Onderwerp:
beschikbaarstelling aanvullend
krediet restauratie windkoren-
molen te Grijpskerk.

Matenlijst voor een plaatstalen binnen- en buitenroo-
ten behoeve van *koon molen "De Gijpvoegel"*
te Gijpskerk.

Rapport over het bezoek aan de landbouwsmederij Brunia te Exmorra (Fr.), vervaardigster van stalen molenroeden

molen te Grijpskerk,
stalen roeden.

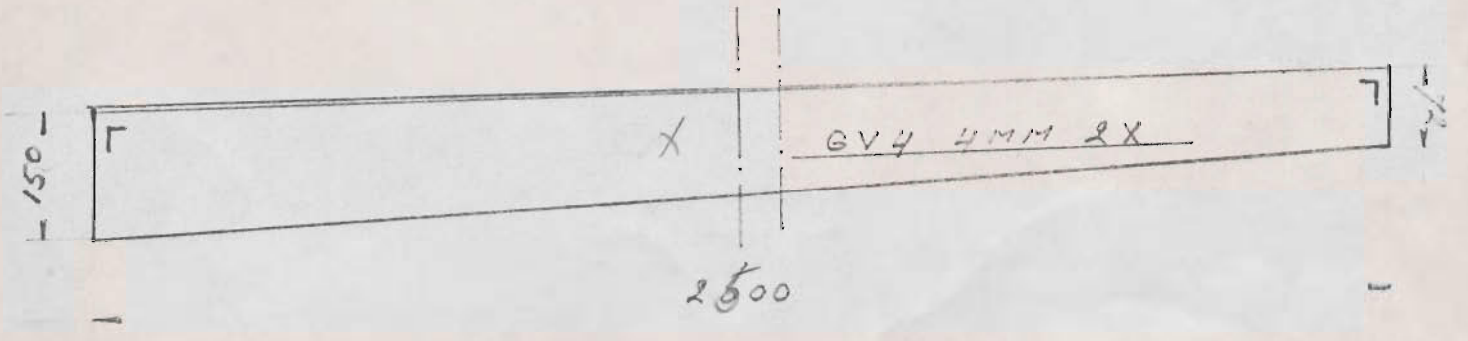
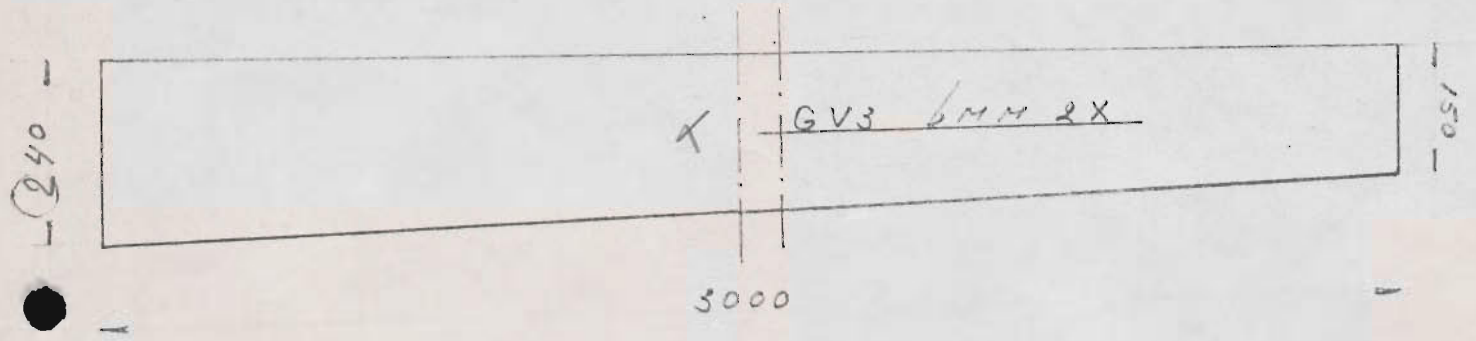
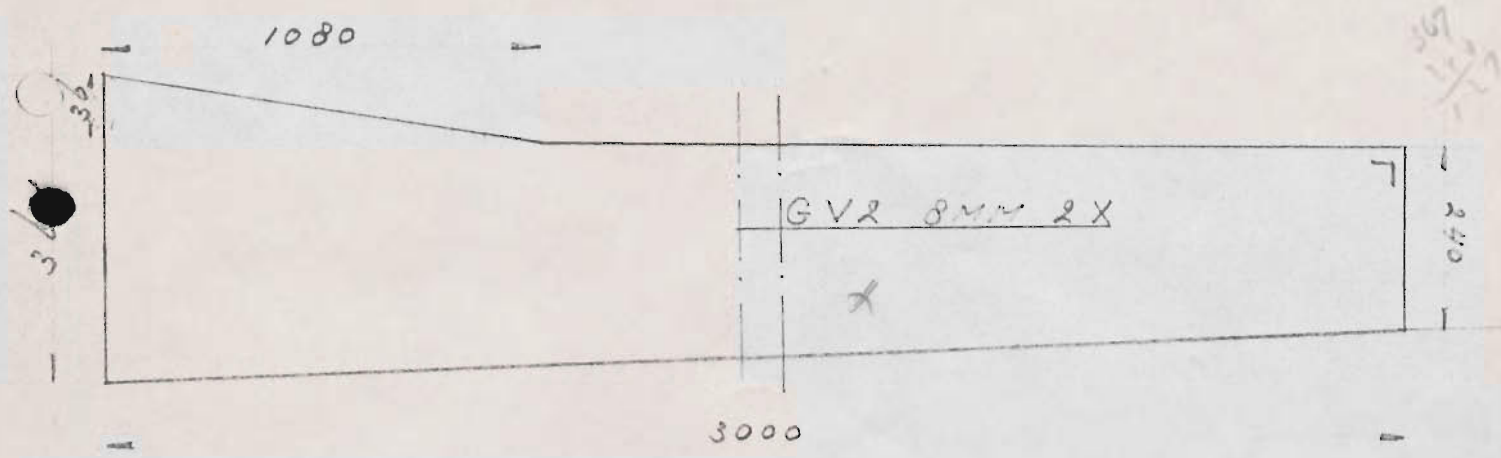
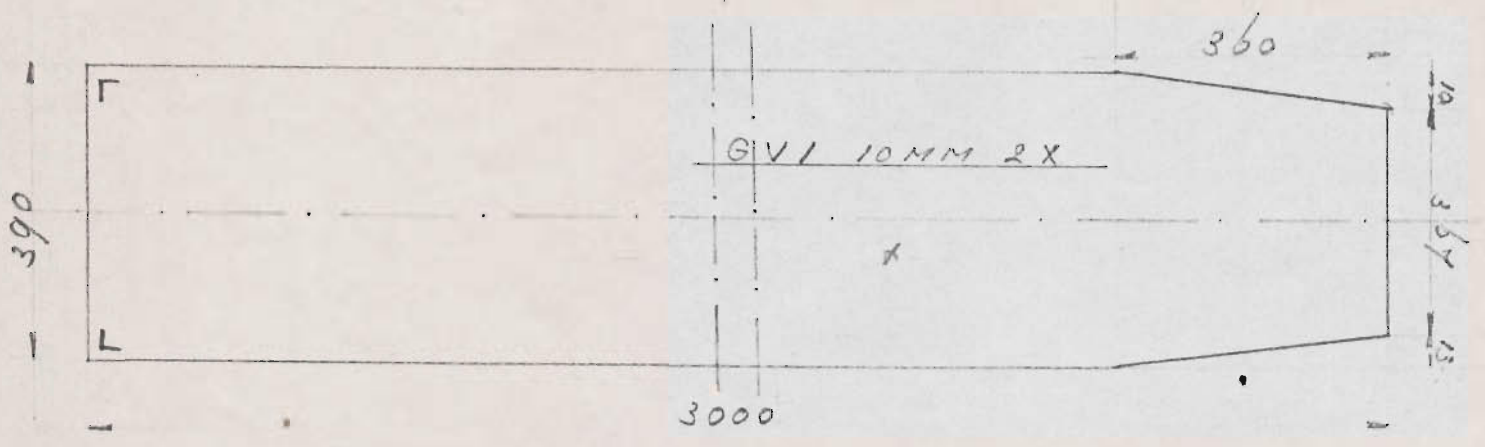
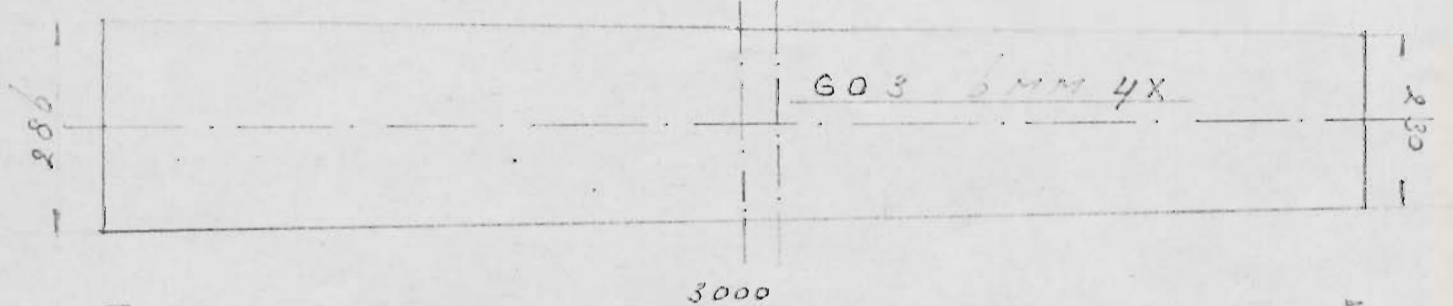
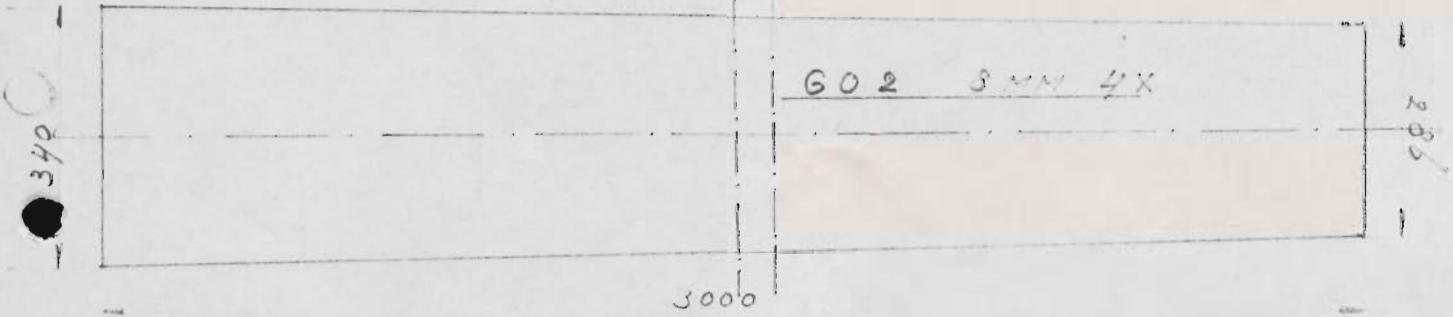
~~De reeden aan de binnenkant teetjloren~~

~~De hekgaten voorzien van ge-galvaniseerde bussen dik 1 mm.~~

~~De platen voer af staalstralen en met lasmenie behandelen.~~

N.B: de materiaalkwaliteit, de bewerkingsvolgorde, het lassen, het afwerken van de hekgaten en het plaatsen van thermisch verzinkte bussen daarin, het conserveren tegen corrosie en het snijden van het plaatmateriaal moet geschieden overeenkomstig de richtlijnen van de prov. Gron. molencommissie, d.d. 6 november 1974.
